東通原子力発電所1号炉審査資料	
資料番号	A1-CA-0080(改1)
提出年月日	2020年9月17日

東通原子力発電所
敷地周辺～敷地の地形，地質・地質構造について
(震源として考慮する活断層の評価)
(コメント回答)

2020年9月17日
東北電力株式会社

審査会合におけるコメント

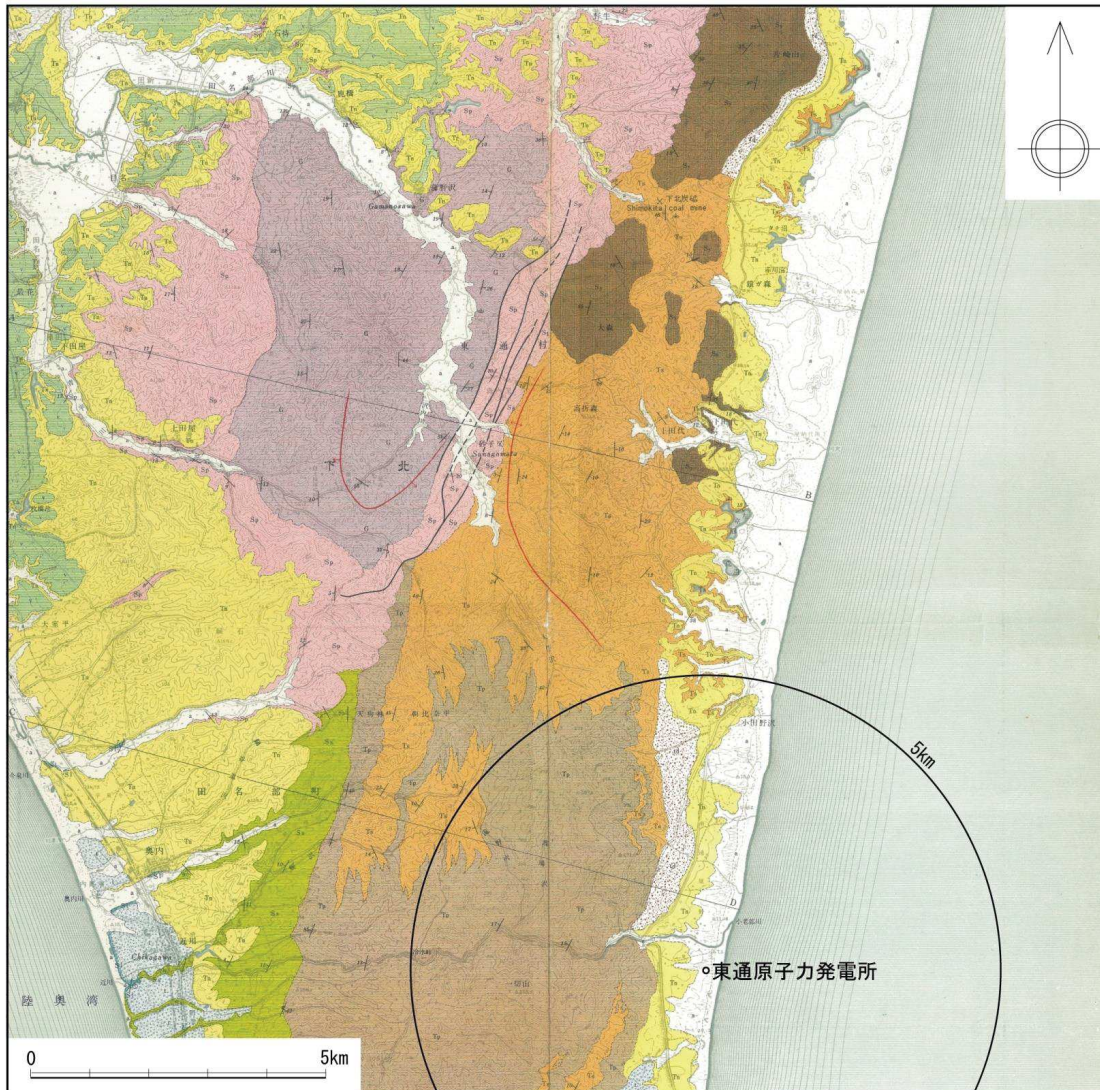
No.	コメント時期	コメント内容	今回ご説明資料の掲載箇所
S170	2020年7月17日 第878回審査会合	層序表において、砂子又層の記載の適正化を図ること。また、近隣サイトにおける六ヶ所層について、砂子又層との関係を追記すること。	p.2-4
S171	2020年7月17日 第878回審査会合	層序表において、泊層と猿ヶ森層の層序関係については、年代測定の結果も踏まえて、記載方法を検討すること。	p.2-4, 7, 6-129
S172	2020年7月17日 第878回審査会合	敷地～敷地近傍の断層の「震源として考慮する活断層」の評価フローにおいて、W-1断層等の記載の適正化を図ること。	p.6-38, 108, 111, 144, 145, 163～167, 172, 173, 183, 207
S173	2020年7月17日 第878回審査会合	ボーリング調査結果に基づくF-1断層破碎部の認定において分岐断層との相違等についても記載すること。	p.6-152, 154, 156

- 敷地周辺陸域の地質は、下位より、先第三系の尻屋層群、新第三系中新統の猿ヶ森層、泊層、鷹架層、蒲野沢層及び目名層、新第三系鮮新統～第四系下部更新統の砂子又層、下部更新統～中部更新統の恐山火山噴出物、中部更新統の田名部層、中部更新統～上部更新統の段丘堆積物及び古砂丘堆積物並びに第四系完新統の沖積層及び新砂丘堆積物からなる。
- なお日本原燃(株)は、従来「砂子又層上部層」としていた地層のうち、敷地近傍の第四系下部～中部更新統について、「六ヶ所層」と仮称している(日本原燃(株)(2020))。

※1 猿ヶ森層の下限年代は、微化石分析結果による。泊層の下限年代は、コア試料の年代測定結果による。
